Rapport au Groupe permanent d'experts pour les équipements sous pression nucléaires

CODEP-DEP-2015-014290

**Orientations retenues par EDF pour la mise à jour des dossiers de
référence réglementaires lors de la quatrième visite décennale des
réacteurs du palier 900MWe et pour la poursuite de
fonctionnement jusqu'à VD4 + 20 ans**

Séance du 10 juin 2015

Figure : calendrier prévisionnel de mise à jour des DRR

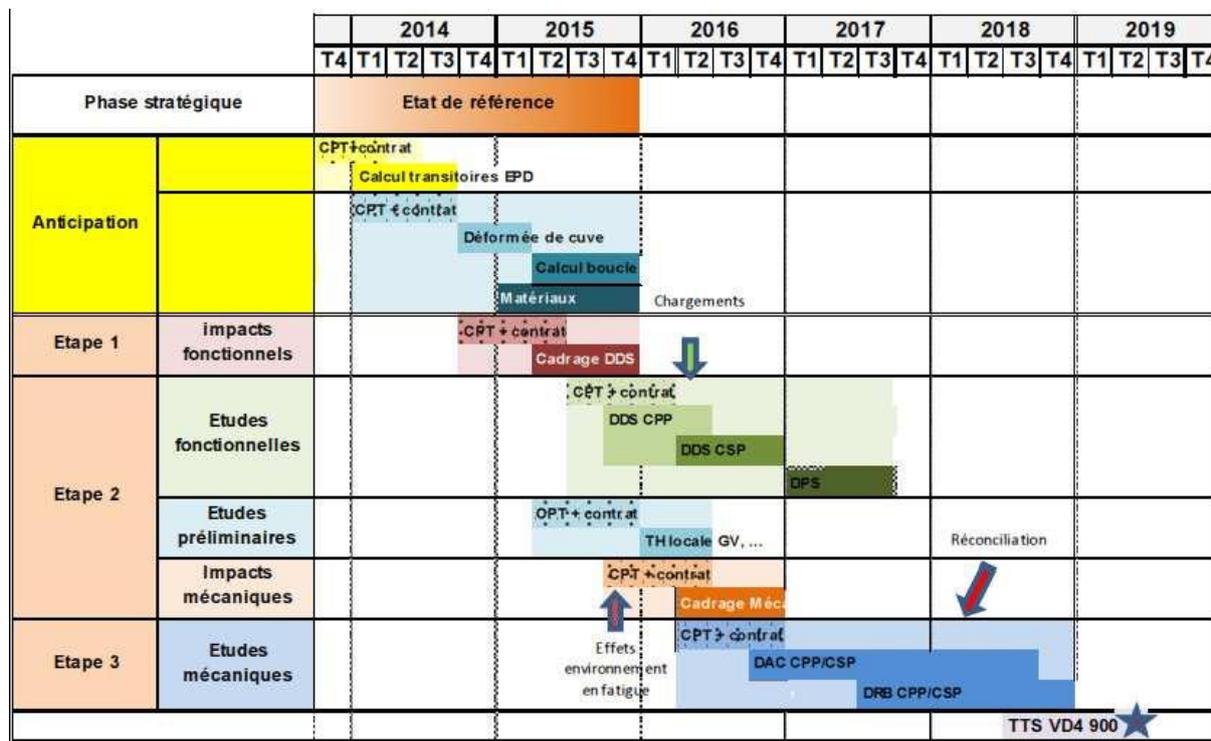
Le rapporteur considère que le calendrier de mise à jour des DRR prévu par EDF est extrêmement serré et que des échanges, tels qu'ils ont déjà pu avoir lieu, entre EDF, l'ASN et l'IRSN doivent être maintenus à intervalles réguliers afin de faciliter l'instruction des différents dossiers.

Par ailleurs, au regard des éléments présentés par EDF, la révision définitive des doctrines et PBMP ne pourra être engagée qu'à l'issue de la « réconciliation » et de la mise à jour des DAC et DRB. La mise à jour de ces documents étant un préalable à la visite décennale, il apparaît que le délai d'instruction de ces documents sera alors très restreint.

En conclusion, le rapporteur attire l'attention d'EDF sur la nécessité de mettre à jour les documents de maintenance suffisamment en amont de la VD4 afin de les transmettre à l'ASN qui pourra formuler des observations sur leur contenu.

Figure : Schéma de la tubulure ARE et de la manchette thermique

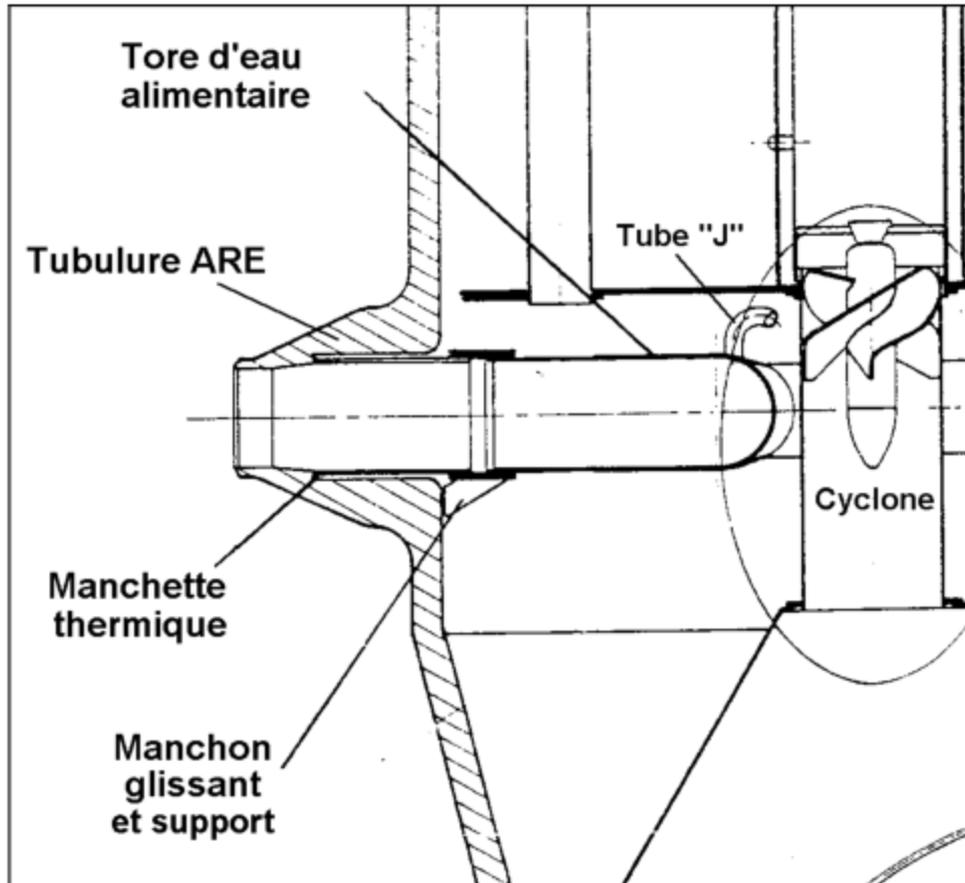
Il convient de rappeler que la tubulure d'eau alimentaire est soumise à la fatigue thermique. En conséquence, les soudures de cette tubulure tant sur la virole de GV que sur la tuyauterie ARE sont contrôlées périodiquement au titre du suivi en service. Néanmoins, la tubulure en elle-même et notamment la soudure de la manchette ne sont pas contrôlées.

Par ailleurs, les piquages sur la virole secondaire pourraient également devenir sensibles à l'horizon VD4 + 20 ans.

Figure : Schémas représentant les tubulures d'aspersion en fonction des types de réacteurs.

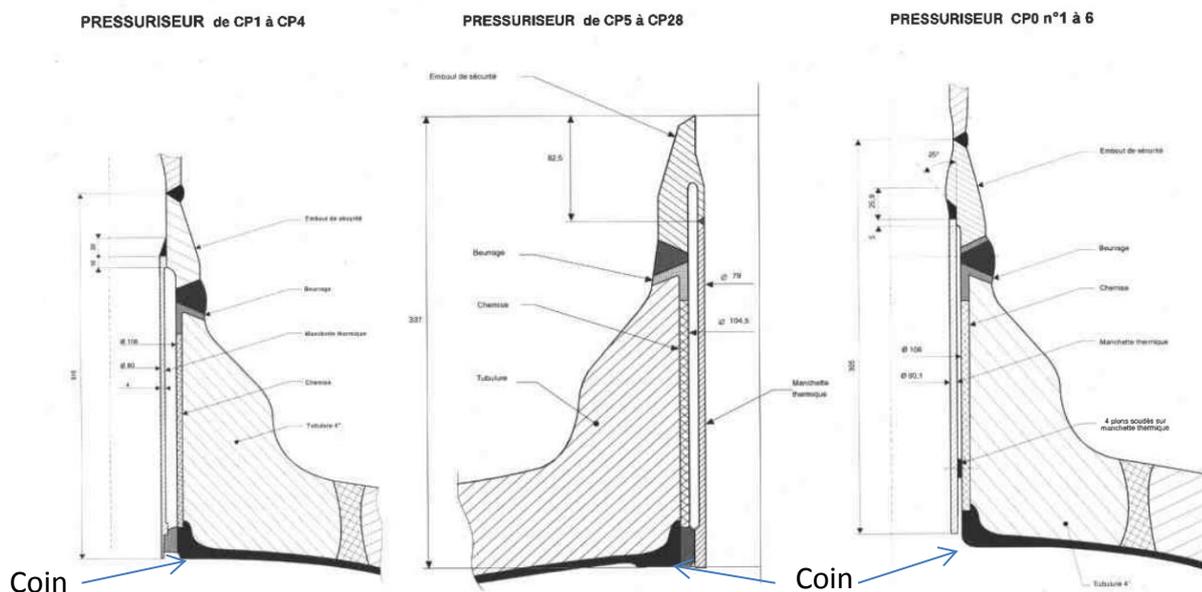
Le défaut conventionnel n'ayant pas pu être justifié, EDF considère le coin de la tubulure d'aspersion comme étant concerné (voir figure ci-dessous). Le plus petit défaut critique obtenu vaut 11,4 mm de hauteur, en paroi, en 2^{ème} catégorie et dans le domaine ductile (à une température de 132°C, pendant le transitoire n°47 de mise en service de l'aspersion auxiliaire avec décharge RCV isolée). Au cours de l'instruction, EDF a informé le rapporteur qu'il considérait que la hauteur du défaut de fabrication ne pouvait excéder 4mm (hauteur de la zone affectée thermiquement lors de la dépose du revêtement en acier inoxydable) et donc que la zone n'était pas à classer comme sensible.

En cohérence avec l'avis de l'IRSN [5] et du fait que le défaut justifié présente une profondeur inférieure à 20 mm, le rapporteur considère que le coin de la tubulure d'aspersion devrait être classé comme sensible à la rupture brutale dans l'attente de justification complémentaire.

Figure : Application du modèle de prédiction à l'ensemble de la base de données (BDD WPS EDF)

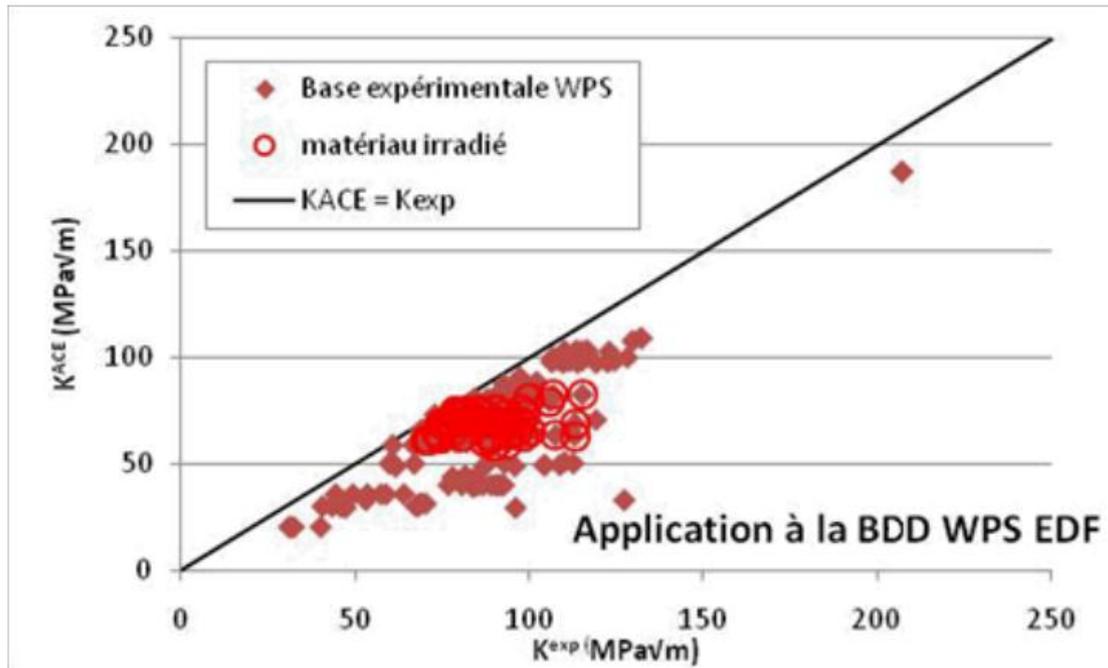
A ce stade de l'instruction, le rapporteur note que le critère apparaît sans marge pour quelques points de la base de données WPS d'EDF (cf. figure ci-dessus). De plus, le rapporteur considère que l'application à la cuve des REP du critère de l'effet WPS devra intégrer une marge permettant de couvrir les incertitudes attachées aux modélisations thermohydrauliques et mécaniques
